| Rev. | Datum | Popis | Zpracoval | Kontroloval | Schválil |
|--------------------|---|--------------|-----------|-----------------|--------------------|
| Projekt: | Dopracování variant řešení ŽU Brno | | | Číslo projektu: | 1 1 2 8 5 3 |
| Obsah: | ČÁST B – DOKLADOVÁ ČÁST | | | Datum: | viz výše |
| | VYPOŘÁDÁNÍ PŘIPOMÍNEK | | | Archiv: | |

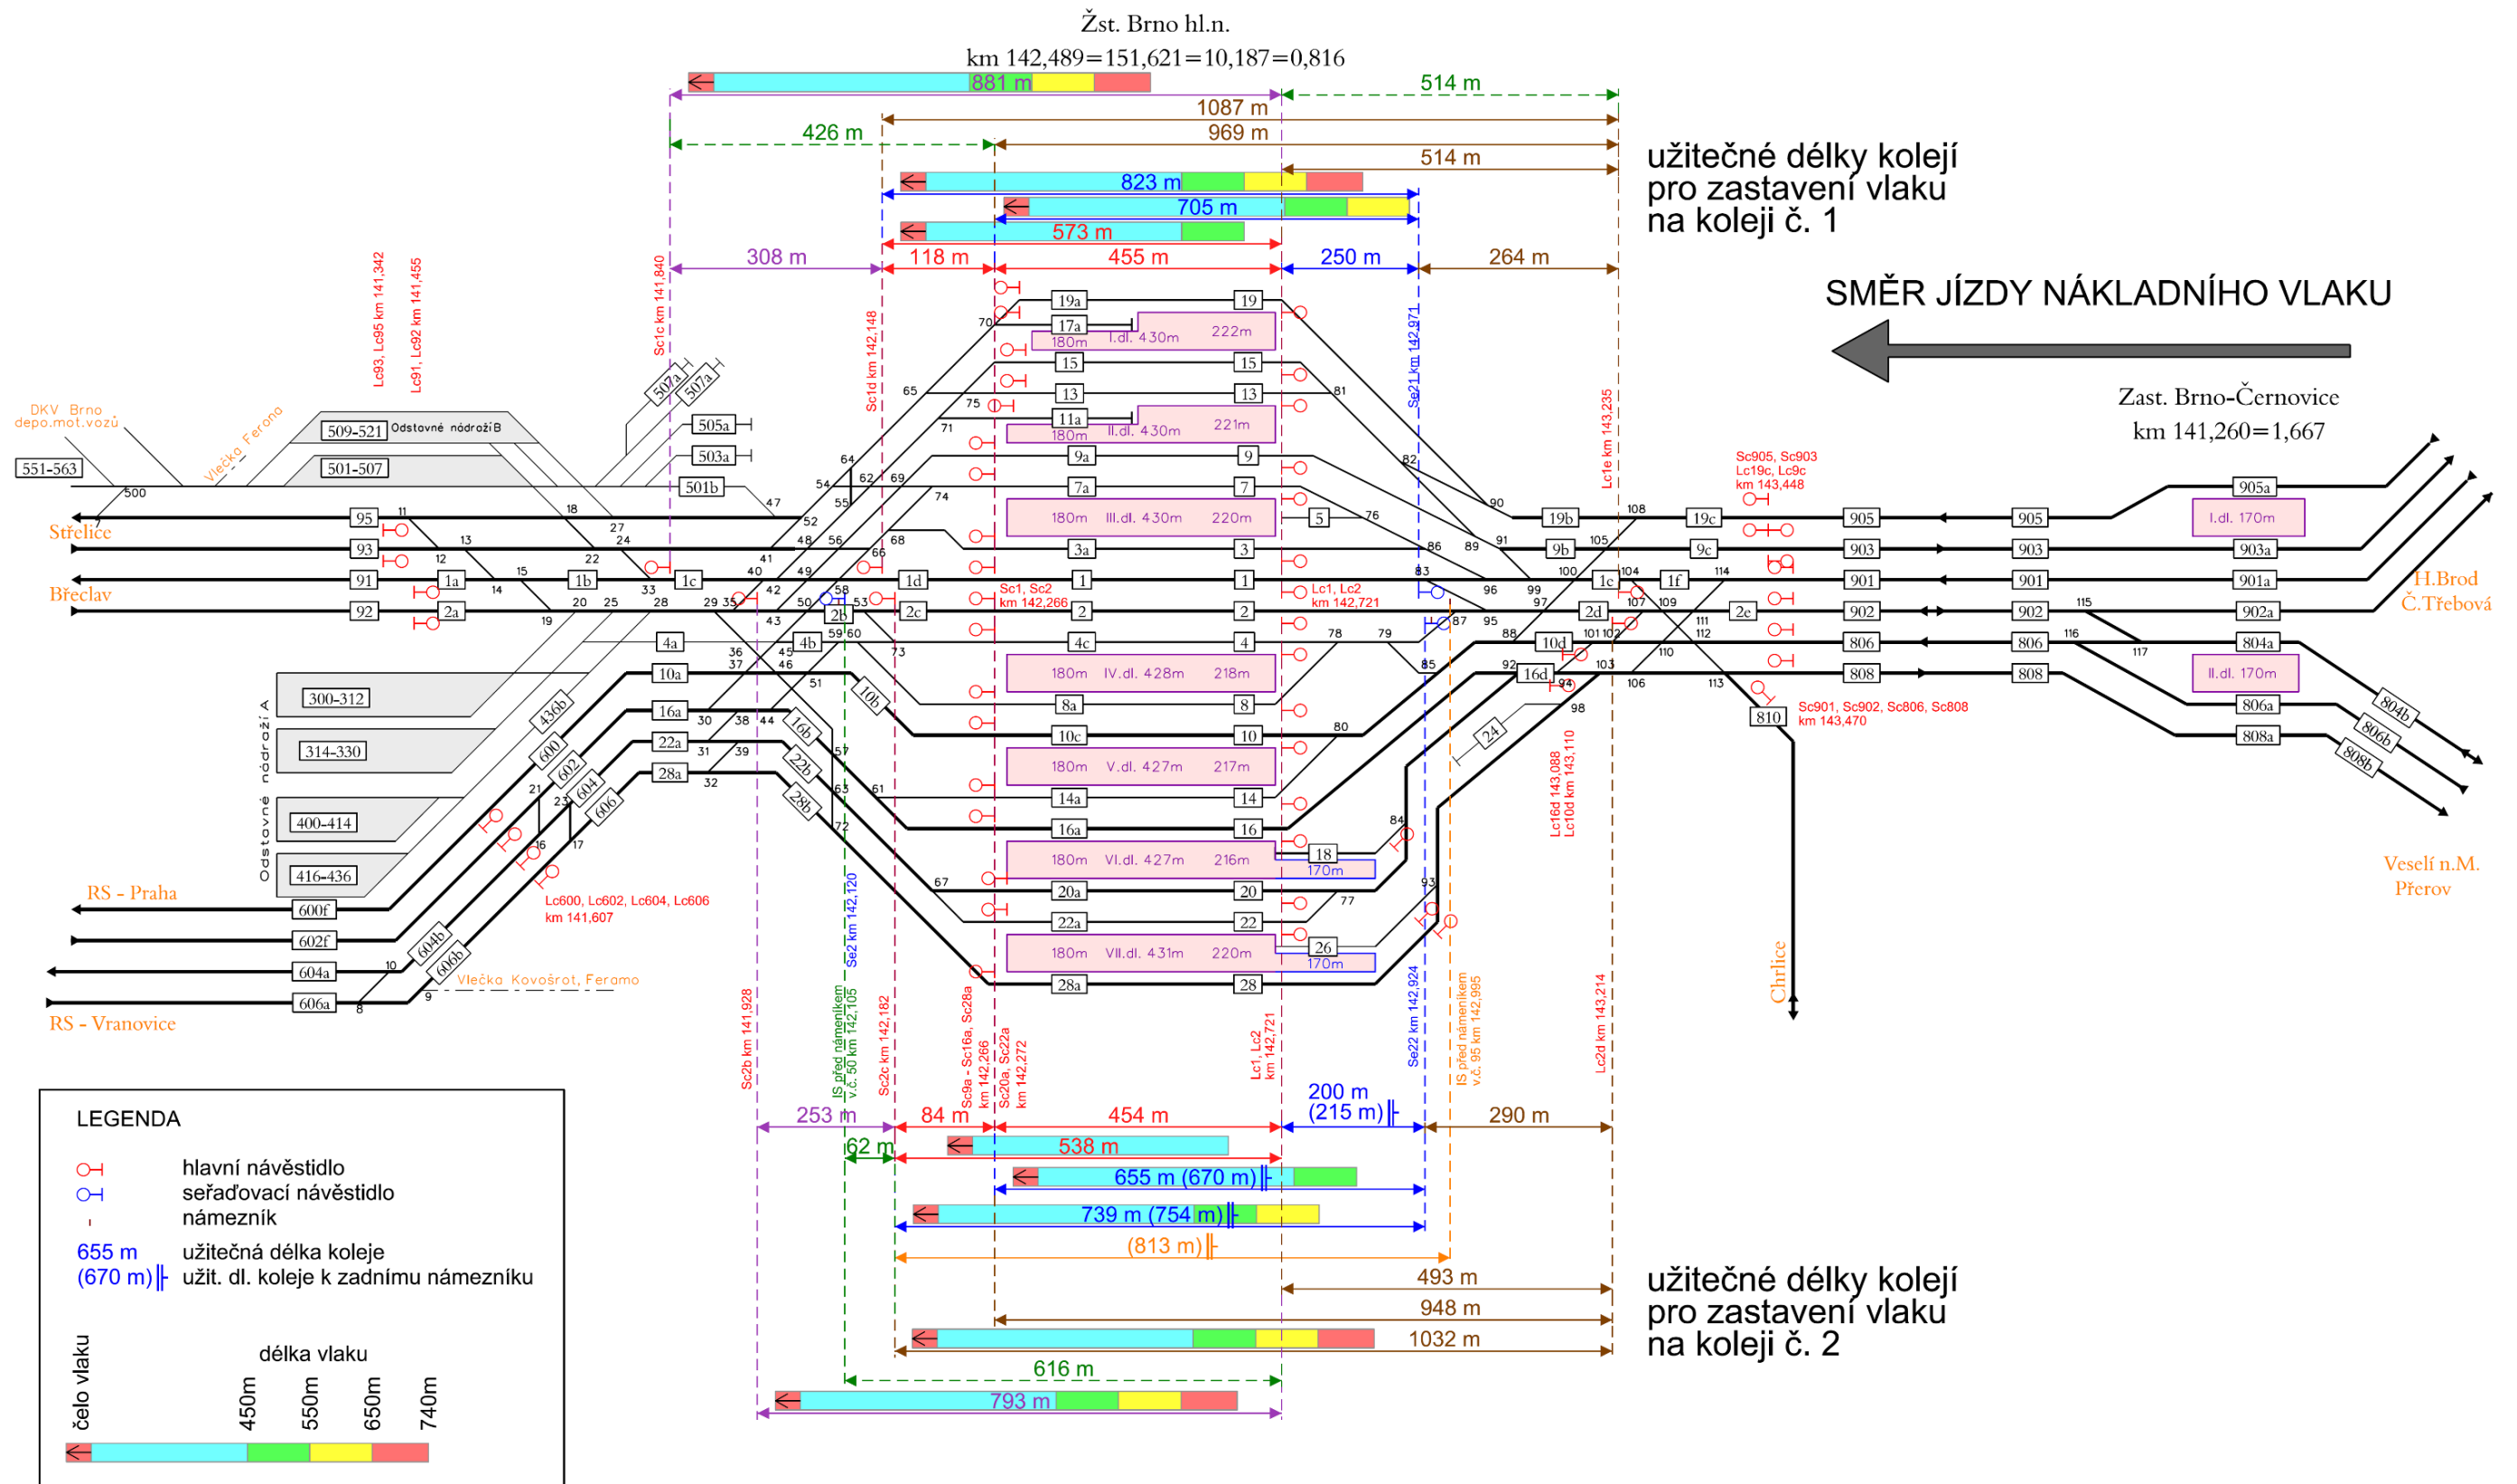
Varianta A, Technická zpráva str. 40. Problematika nákladní dopravy a užitečných délek kolejí v žst. Brno hl.n. Z navrženého popisu řešení Brno hl.n. vyplývá, že předložené řešení (dopravní koleje č. 1 a 2 pro nákladní dopravu) nespĺňuje požadavky Zásad modernizace (Směrnice 16/2005), TSI INF pro kategorii V-M a Nařízení EP č. 1315/2013. Tím může být zásadním způsobem omezena kapacita celého uzlu, jak vyplývá i z popisu v Technické zprávě. Doporučujeme ověřit u úseku řízení provozu, zda lze akceptovat projektantem zavedený předpoklad, že vlaky nákladní dopravy nebudou v žst. Brno hl.n. zastavovat. V takovém případě znamená zastavení vlaků ND omezení jízd na druhém zhlaví tak, jak deklaruje projektant, což považujeme za zcela nežádoucí. Navrhujeme dokumentaci dopracovat tak, aby toto omezení bylo odstraněno nebo v dokumentaci bylo deklarováno, že s takovým řešením souhlasí dotčené odbory GŘ SŽDC.

Požadujeme, aby se studie podrobně zabývala problematikou průvozu nákladní dopravy přes obvod osobní nádraží a navrhla taková řešení, která odstraní výše uvedená možná omezení provozu. S uváděnými užitečnými délkami dopravních kolejí č. 1 a 2, určenými pro nákladní dopravu, nesouhlasíme.

Délka kolejí pro nákladní dopravu je limitována plochami pro umístění železničních staveb definovanou v PD. Týká se především tělesa trati v úseku Brno hl.n. – Brno Černovice, kde bylo v PD navrhováno těleso pro šest kolejí. Prodloužení kolejí je možné prakticky pouze ve směru Černovice, neboť na modřickém zhlaví je omezeno možností napojení odstavného nádraží. Pro zkrácení dob obsazení bylo černovické zhlaví navrženo s co nejkratšími vlakovými cestami. Pro prodloužení kolejí 1 a 2 na min. délku 750 m by bylo nutné posunout odjezdová návěstidla až za směrový oblouk kvůli viditelnosti návěstidel, což znamená posun zhlaví o cca 200 m ve směru Černovice. Současně je však nutné rozšíření tělesa o 2 koleje (min. 1) pro možnost oddělení předjízdových kolejí osobní skupiny. Bližší rozbor je uveden v kapitole 3.3 na str. 20, možnosti zastavení vlaku délky 740 m v žst. Brno hl.n. jsou uvedeny v Příloha č. 1 a Příloha č. 2.

Užitečná délka koleje č. 1 a 2 je udávána jako součet délek kolejí č. 1d+1 a č. 2c+2 v prostoru nástupišť mezi krajním cestovými návěstidly Sc před jižním zhlavím ve směru Modřice a cestovým návěstidlem Lc ve směru Brno-Židenice na lávce za nástupišti před zmiňovaným směrovým obloukem o poloměru 350 m. Skutečná užitečná délka v koleji č. 1 je 573 m, v koleji č. 2 je 538 m. Od této vzdálenosti je nutné odečíst vzdálenost 10 m pro zastavení čela vlaku před návěstidlem, tak aby byla zajištěna viditelnost návěstidla z vedoucího hnacího vozidla v čele vlaku. Délka koleje je limitována možnostmi umístění a uspořádání obou zhlaví při zachování napojení odstavného nádraží na jižním zhlaví, možnostmi rozmístění návěstidel při dodržení jejich viditelnosti a respektování ploch určených pro železnici v ÚP při konstrukci zhlaví dle požadavků dopravní technologie. Níže jsou uvedené možnosti řešení problému, ilustrační schémata viz Příloha č. 1 a Příloha č. 2. Problematika zastavování nákladních vlaků byla doplněna do části dokumentace F.2 – 002, příloha č.9.

Přehled rychlostí v úseku Brno hl.n. – Brno-Židenice pro nákladní dopravu

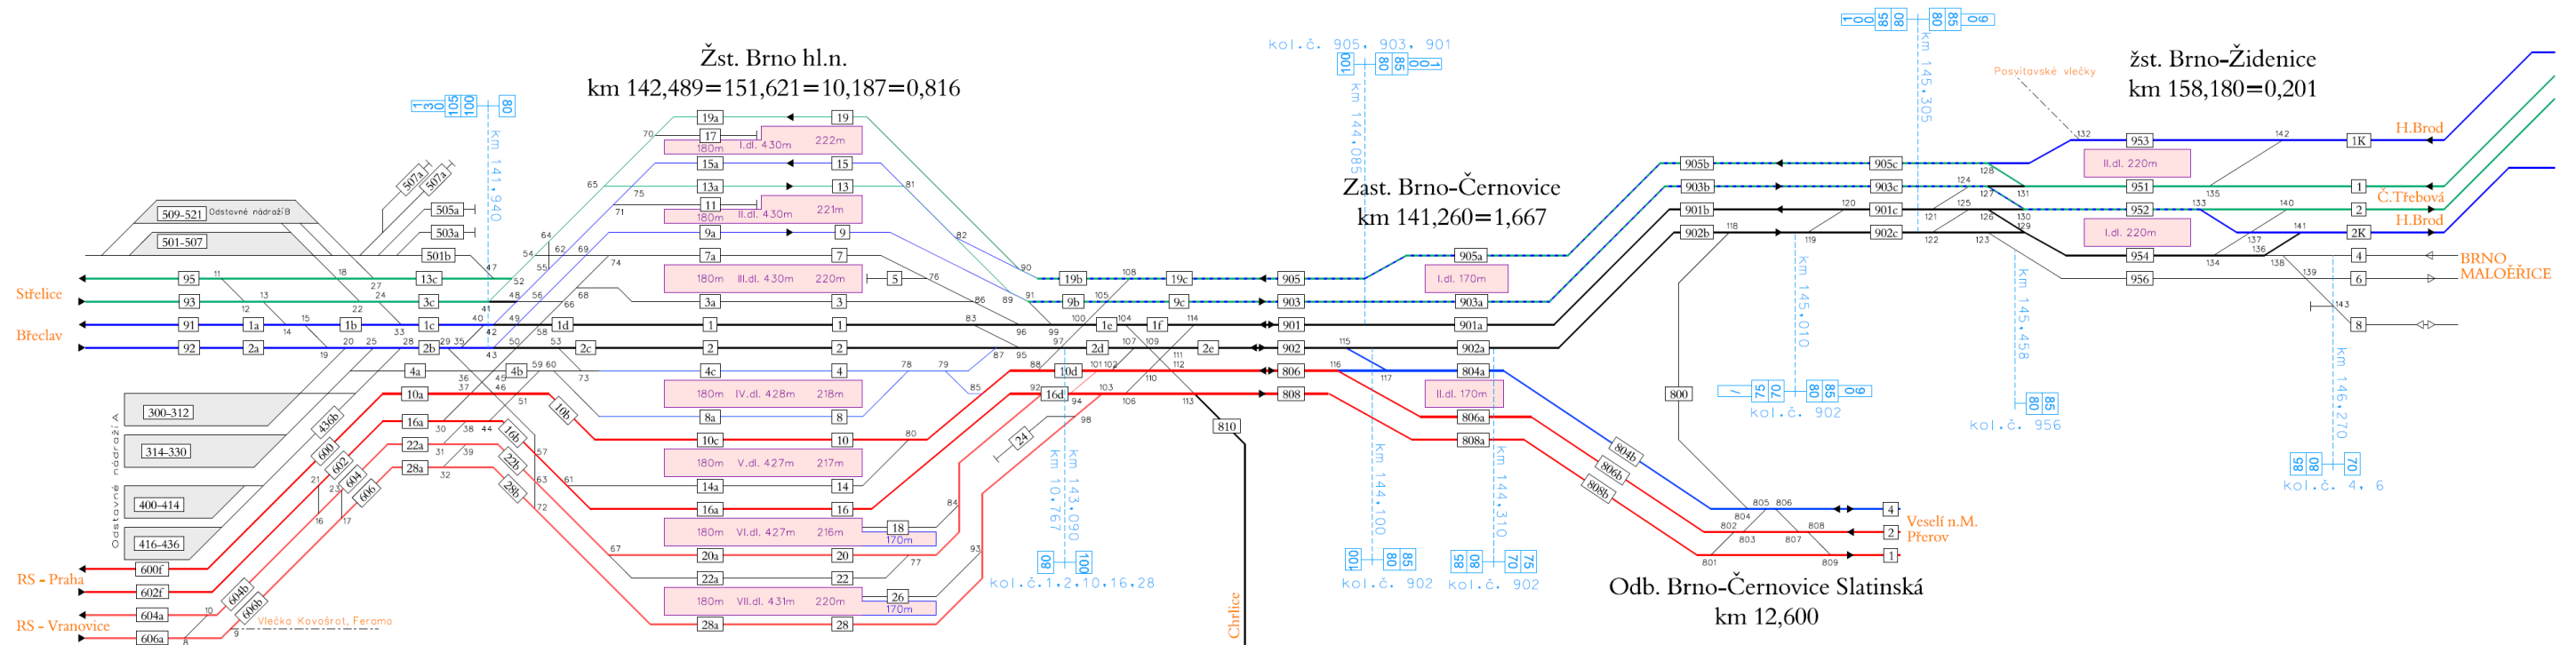
- 4) Navržené řešení průjezdu nákladních vlaků (dle části F.1 Úprava technického řešení varianty A – Řeka, Technická zpráva) přes ŽST Brno hl.n. po kolejích č. 1 a 2 s užitečnou délkou jen 540 a 560 metrů **je z provozního hlediska zcela nevyhovující**. Dle Nařízení evropského parlamentu a rady EU č. 1315/2013 z 11.12.2013 je nutné zajistit možnost provozování vlaků o délce 740 metrů na vybrané tzv. hlavní síti, kam patří také směr Česká Třebová – Brno – Břeclav. Délky kolejí nesplňují ani Směrnici generálního ředitele SŽDC č. 16/2005 požadovanou délku dopravních kolejí 650 metrů. Výhledový GVD je navržen s předpokladem projíždění všech vlaků nákladní dopravy přes osobní nádraží, což však v reálném provozu nebude možné u každého vlaku zajistit. Jeho zastavením na kolejích č. 1 a 2 by tedy (samozřejmě s ohledem na jeho skutečnou délku), docházelo k „neuvolnění“ zadního zhlaví s možnými negativními dopady na osobní dopravu. Z výkresu F1- 004c „Situace ŽST Brno hl.n., km 141,4 - 142,9“ je zřejmé, že cca 200 metrů délky kolejí č. 1 i 2 (ve výkrese očíslováno 1c, 2c) je „nevyužito“ z důvodu oblouku na židenickém zhlaví a situování cestových návěstidel ze všech kolejí před tímto obloukem. U pravidelných nákladních vlaků akciové společnosti ČD Cargo, a.s. (ČDC) vedených v úseku Brno-Maloměřice – Břeclav a opačně dle GVD 2013/2014 (tedy potencionálně přes nové Brno hl.n.) je cca 80% vlaků, dle služební pomůcky „Plán řazení vlaků nákladní dopravy“ zpracovávané ČDC, řazeno s normativem délky 600 m a více.

Rychlost jsou udávány pro koleje č. 1, 2, 901 a 902 uvažované pro nákladní dopravu. Pro nákladní dopravu jsou uvažovány spodní rychlostníky.

Srovnání možností rozmístění návěstidel na zábrzdnu vzdálenost 700, resp. 1000 m u vybraných dvojic vlaků na případech následných mezidobí a provozních intervalů

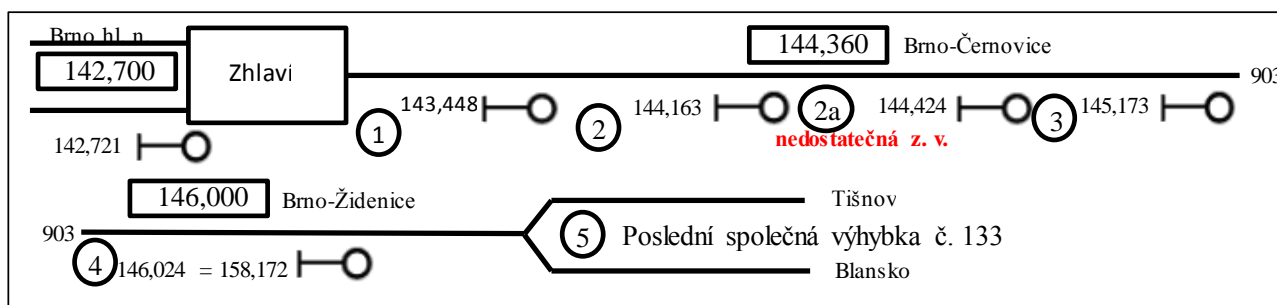
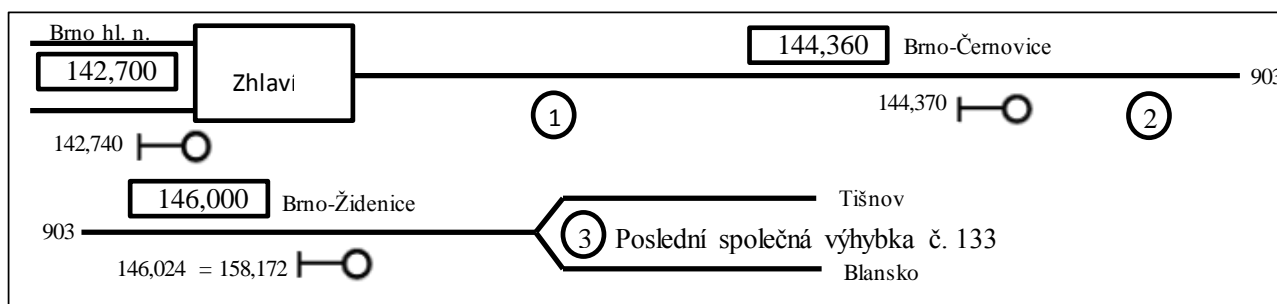
- 2) Ve studii se předpokládá použití zábrzdne vzdálenosti 700 m. Z projednávání stavby „Modernizace a dostavba ŽST Praha Masarykovo nádraží“ vyplynulo, že použití kratších zábrzdných vzdáleností je problematické, a to z následujících důvodů:
 - zejména na silně vytížených tratích může být požadováno zřízení vlakového zabezpečovače; ten je však možno provozovat pouze při zábrzdne vzdálenosti 1000 m. Přesná pravidla, ve kterých případech bude zřízení vlakového zabezpečovače požadováno, zatím nejsou ze strany SŽDC definována.
 - SŽDC GR O18 (odbor systému bezpečnosti) nedoporučuje změny zábrzdných vzdáleností v rámci jedné tratě TTP s odkazem na Dopravní řád drah § 8 odstavec 1. Z tohoto důvodu SŽDC podala Ministerstvo dopravy žádost o výklad uvedeného ustanovení. Předpokládáme, že v této věci bude rozhodnuto během tohoto roku.

Nemožnost, popř. omezení zřizování kratších zábrzdných vzdáleností by měla zásadní dopad na dopravní technologii, zejména na provozní intervaly, následná mezidobí, sestavu jízdniho řádu a propustnost. S ohledem na to, že předkládaná studie je téměř dokončena, není reálné, aby byla s ohledem na výše uvedené nové poznatky přepracována. Žádáme, aby ve studii bylo zmíněno, že zřízení zábrzdne vzdálenosti 700 m nemusí být reálné. Dále doporučujeme, aby projektantem byly vytipovány možné dopady důsledného uplatnění zábrzdne vzdálenosti 1000 m.

Za takovéto konfigurace všech návěstidel a výhybek je určujícím prostorovým oddílem oddíl č. 2a. Hodnota následného mezidobí ve stanici Brno hl. n. je **3,5 minuty**.

Za takovéto konfigurace všech návěstidel a výhybek je určujícím prostorovým oddílem oddíl č. 1. Hodnota následného mezidobí je ve stanici Brno hl. n. **4,0 minuty**.
